原子力艦の原子力災害対策マニュアル検証に係る 作業委員会(第4回)

日時：平成28年3月4日(金) 13:00～15:00

「原子力艦の原子炉の燃料について」に対するコメント

2016年3月4日 電力中央研究所 遠藤寛

図1 セラミックス燃料棒の構造 (ATOMICA より引用・加筆)

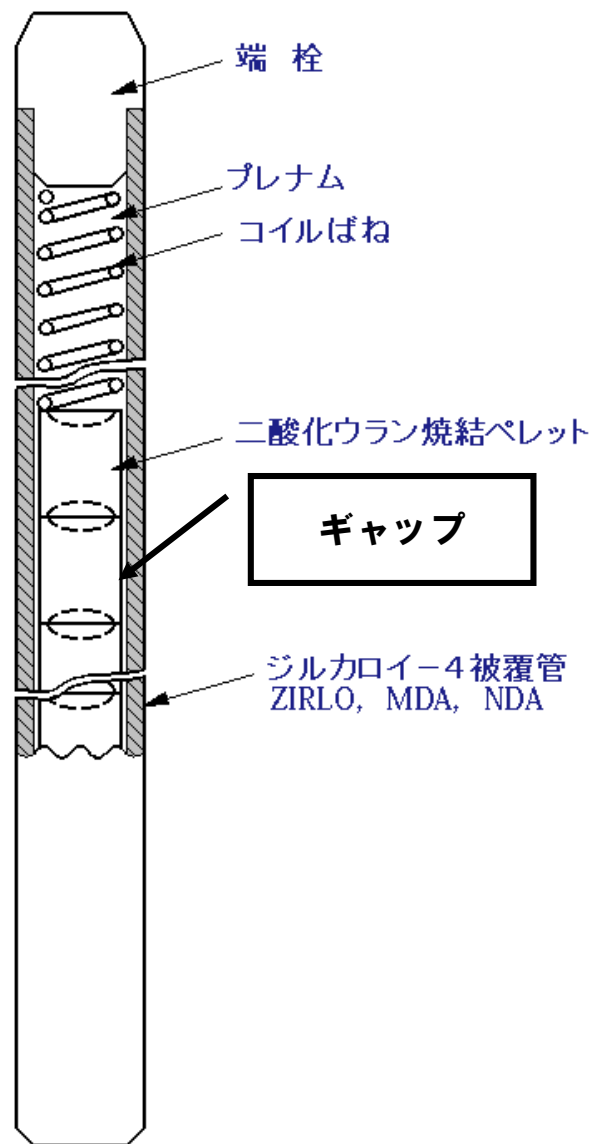
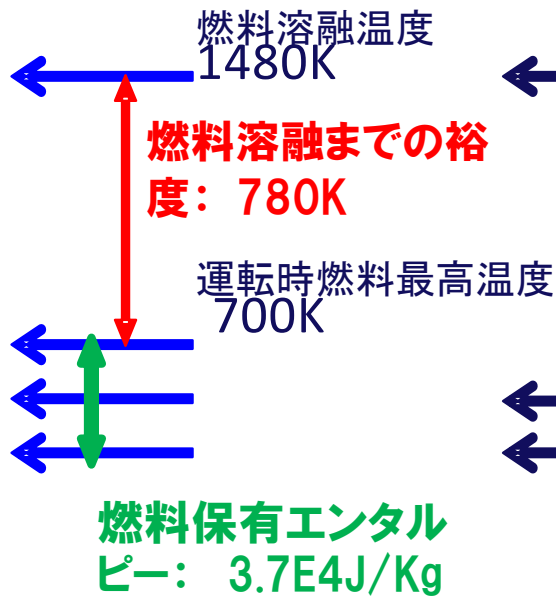
➔原子力艦船の原子炉で使用している燃料が「ジルカロイを被覆管とする Zr-U 合金燃料(以下、金属燃料という)」と仮定すると、商業炉で用いている「ジルカロイを被覆管とする UO₂ 燃料(以下、セラミックス燃料という)」と比較した場合、被覆管破損時における核分裂生成物(FP)の冷却材中への放出挙動について以下の特徴が考えられる。

- (1) 金属燃料の熱電導度はセラミックス燃料の 10 倍程度大きいため、運転時の燃料中心最高温度は冷却材温度より約 50°C 高い 400°C 程度に留まる。
- (2) セラミックス燃料では、燃料中心の最高温度が約 1750°C であり燃料表面との温度差が大きい。このため、セシウムなど揮発性 FP の一部は熱拡散によって被覆管と燃料ペレット表面との間にあるギャップに移動し蓄積する。金属燃料の場合は、燃料スラグ(ペレットに相当)の径方向温度差が小さいため熱拡散が抑制され、固体状 FP の大部分は燃料スラグ内部に留まる(図1参照)。
- (3) 原子炉運転中に被覆管が損傷すると、セラミックス燃料ではギャップに蓄積された FP の一部が冷却材中に放出される。一方、ギャップ中の FP 量が少ない金属燃料では、冷却材中への FP 放出量は相対的に少ない。
- (4) ただし、ゼノンやクリプトンなどの希ガス FP については、両燃料共に、運転時に燃料棒のプレナム部に放出される。このため、被覆管破損時の冷却材中への希ガス FP の放出については同等と考えられる。

図 2 金属燃料とセラミックス燃料との温度条件の比較

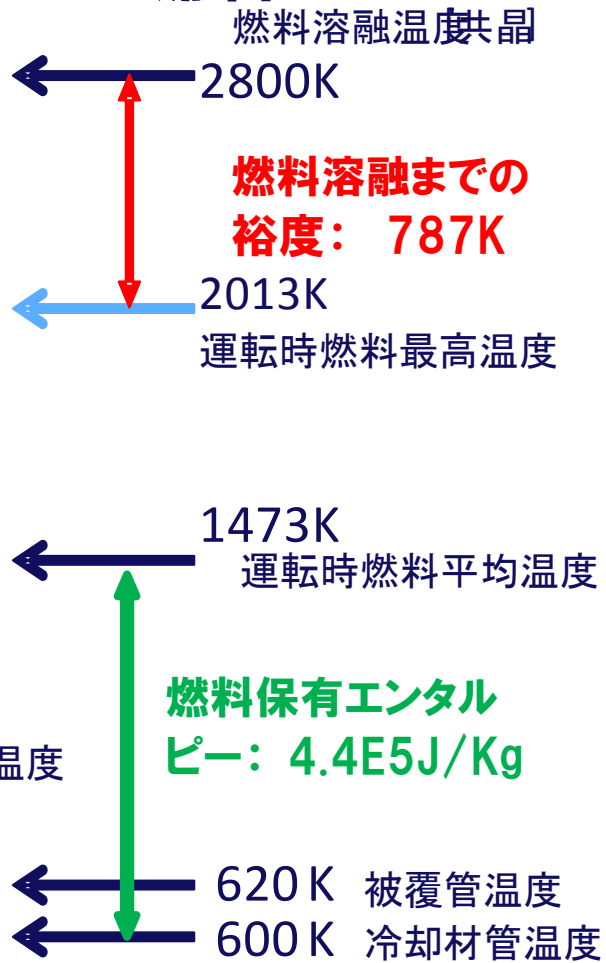
- (3) 被覆管酸化反応が進展すると、反応熱によって燃料温度は急速に増加し、金属燃料では約 1200°C (10%Zr-U 燃料の場合)、セラミックス燃料では 2500~2800°C (共晶反応に依存)で燃料溶融が開始する。両燃料共に、燃料溶融に伴って揮発性 FP の大部分が原子炉容器内に移行するが、不揮発性 FP は溶融燃料内に残留する。
- (4) 以上から、冷却機能喪失型のシビアアクシデントでは、金属燃料とセラミックス燃料とは融点に差異があるにも拘わらず、原子炉容器内への FP 移行挙動の観点からは大きな差異は無いといえる。
- (5) 一方、ATWS などの炉停止機能喪失型のシビアアクシデントでは、金属燃料炉心とセラミックス燃料炉心の差異が顕在化する。金属燃料炉心では燃料熱導度が大きく燃料温度が低いため、燃料の保有エネルギーがセラミックス燃料の 1/10 以下であり、さらに燃料溶融までの温度裕度は両炉心で同程度となる。このため、代表的な ATWS である給水流量喪失時のスクラム失敗事象では、ドップラー反応度と燃料スラグの軸方向膨張による負の反応度効果のため事故時の原子炉出力が低減し、炉心損傷に至るまでの時間が遅延し炉心損傷を回避できる可能性がある (図2参照)。
